Modulo per la presentazione delle osservazioni per i piani/programmi/progetti sottoposti a procedimenti di valutazione ambientale di competenza statale

ID: 10883 - per la realizzazione di un impianto agrivoltaico denominato "Guglionesi", di potenza nominale pari a 190,08 MWp e relative opere di connessione alla RTN, da realizzarsi nei Comuni Guglionesi, Montenero Di Bisaccia e Montecilfone in Provincia di Campobasso.

OGGETTO DELLE OSSERVAZIONI

Figura 2 – Inquadramento su ortofoto

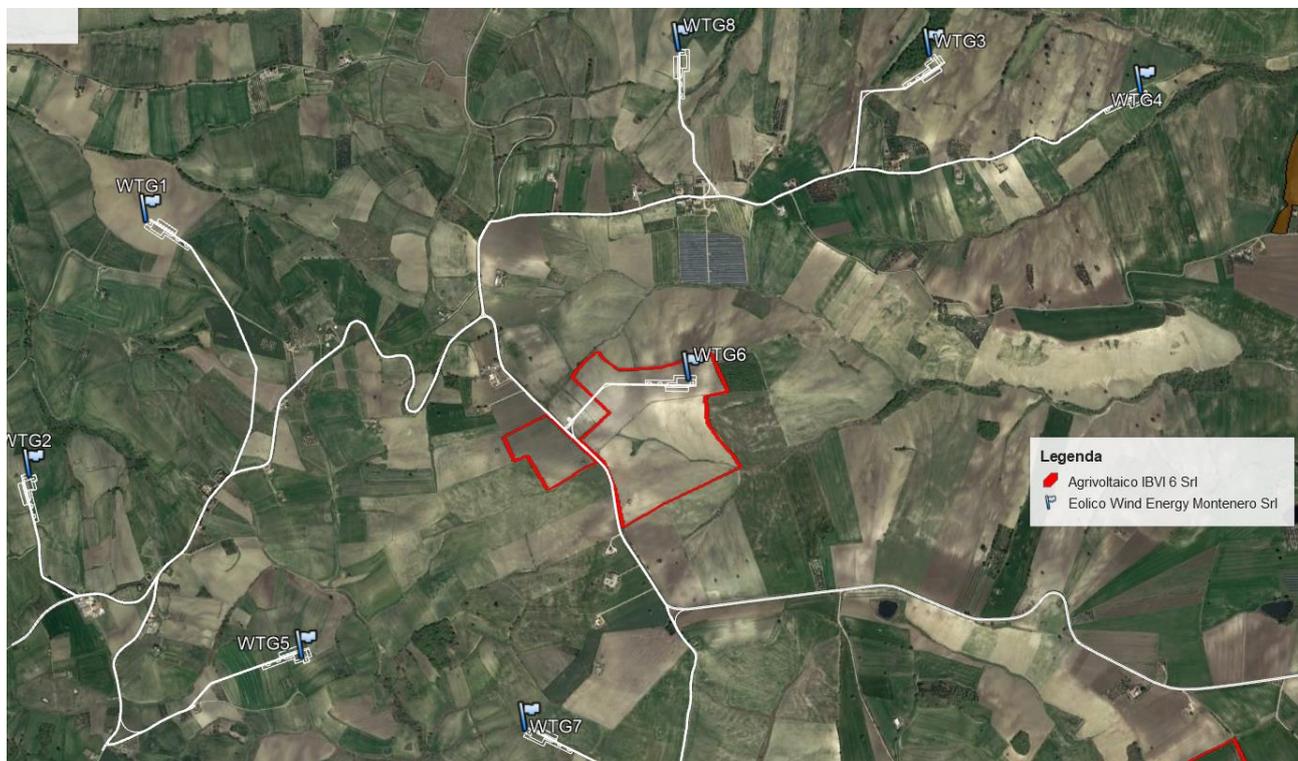
Dalla documentazione progettuale consultabile sul sito del Ministero dell'Ambiente e della Sicurezza Energetica inerente il progetto della Società IBVI 6 Srl (che ha presentato istanza di VIA in data 04/01/2024) si evince che l'impianto agrivoltaico proposto risulta essere ubicato su una area coincidente con la posizione dell'aerogeneratore 6 della scrivente.

Di seguito si riporta graficamente la sovrapposizione parziale tra gli impianti in conflitto. Si fa presente che tale sovrapposizione, provocherebbe elevate interferenza durante la fase di esercizio e manutenzione dell'aerogeneratore oltre a problematiche in termini di sicurezza.

Come si può facilmente evincere, la realizzazione del futuro agrivoltaico nell'intorno dell'aerogeneratore crea limitazioni alla fase di costruzione e manutenzione dell'impianto eolico su tutta l'area (compreso l'ingombro dell'aerogeneratore stesso) su cui ricadono le opere a servizio del parco eolico.

Pertanto alla luce di quanto sopra, si osserva che considerata sia la data di presentazione dell'istanza VIA nonché la procedibilità della istanza relativa all'impianto eolico della società Wind Energy Montenero Srl, sia le caratteristiche dello stesso, l'esistenza e la configurazione di tale progetto dovranno necessariamente essere prese in considerazione nell'ambito dell'istruttoria relativa all'impianto della IBVI 6 Srl, ai fini della risoluzione dell'interferenza sopra illustrata anche mediante lo stralcio di parte dell'area interferente con l'aerogeneratore 6 incluse le aree di ingombro dell'aerogeneratore al fine di poter esercire l'impianto in totale sicurezza
